工事計画認可申請書の一部補正について

大飯発電所第3号機

工事計画認可申請書の一部補正

補正を必要とする理由

第2-1図 アーク放電発生箇所とアーク放電を遮断する遮断器
(外部電源又は主発電機からの給電時)

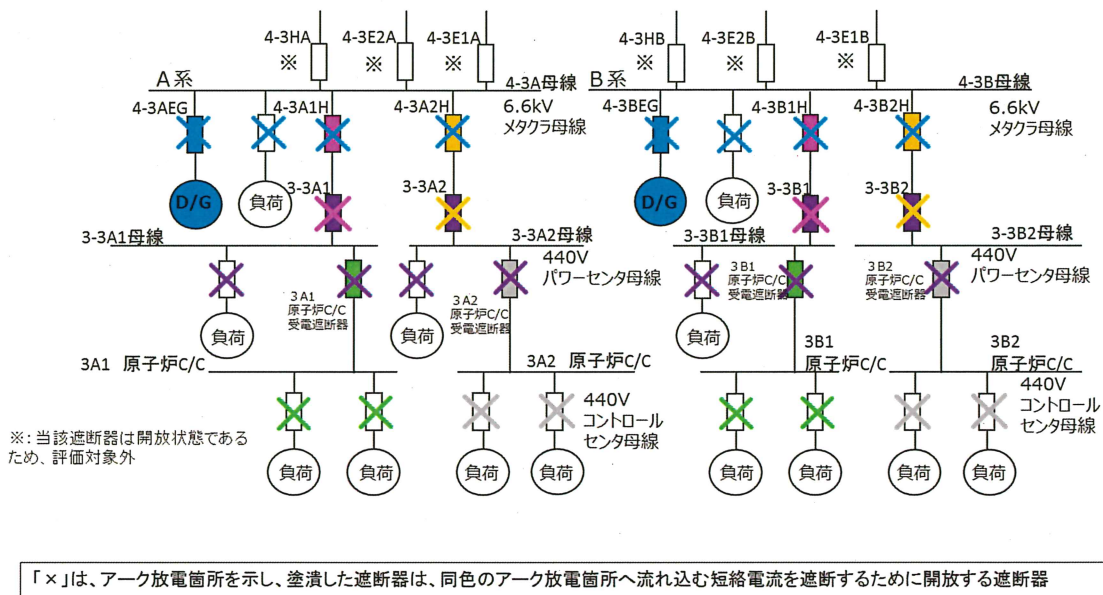
変更前	変更後	備考
<p>※: 非常用D/Gに接続される電気盤については今回申請対象外</p> <p>「×」は、アーク放電箇所を示し、塗潰した遮断器は、同色のアーク放電箇所へ流れ込む短絡電流を遮断するために開放する遮断器</p> <p>第2-1図 アーク放電発生箇所とアーク放電を遮断する遮断器 (非常用ディーゼル発電機給電時以外)</p> <p>※: 当該遮断器は開放状態であるため、評価対象外</p> <p>「×」は、アーク放電箇所を示し、塗潰した遮断器は、同色のアーク放電箇所へ流れ込む短絡電流を遮断するために開放する遮断器</p> <p>第2-2図 アーク放電発生箇所とアーク放電を遮断する遮断器 (非常用ディーゼル発電機給電時)</p>	<p>※: 当該遮断器は開放状態であるため、評価対象外</p> <p>「×」は、アーク放電箇所を示し、塗潰した遮断器は、同色のアーク放電箇所へ流れ込む短絡電流を遮断するために開放する遮断器</p> <p>第2-1図 アーク放電発生箇所とアーク放電を遮断する遮断器 (外部電源又は主発電機からの給電時)</p> <p>※: 当該遮断器は開放状態であるため、評価対象外</p> <p>「×」は、アーク放電箇所を示し、塗潰した遮断器は、同色のアーク放電箇所へ流れ込む短絡電流を遮断するために開放する遮断器</p> <p>第2-2図 アーク放電発生箇所とアーク放電を遮断する遮断器 (非常用ディーゼル発電機からの給電時)</p>	<p>記載の適正化</p> <p>記載の適正化</p>
<p>- 03-添3-3 -</p>	<p>- 03-添3-3 -</p>

なお、外部電源又は主発電機からの給電時(第2-1図参照)におけるメタルクラッド開閉装置、パワーセンタ及びコントロールセンタのアーク火災防止対策については、平成31年2月20日付け原規規発第1902202号にて認可された工事計画において第2-1表のとおりアーク放電の遮断時間を設定・対策済であり、非常用ディーゼル発電機からの給電時(第2-2図参照)におけるパワーセンタ及びコントロールセンタのアーク火災防止対策についても同工事計画においてアーク放電の遮断時間を設定・対策済である。
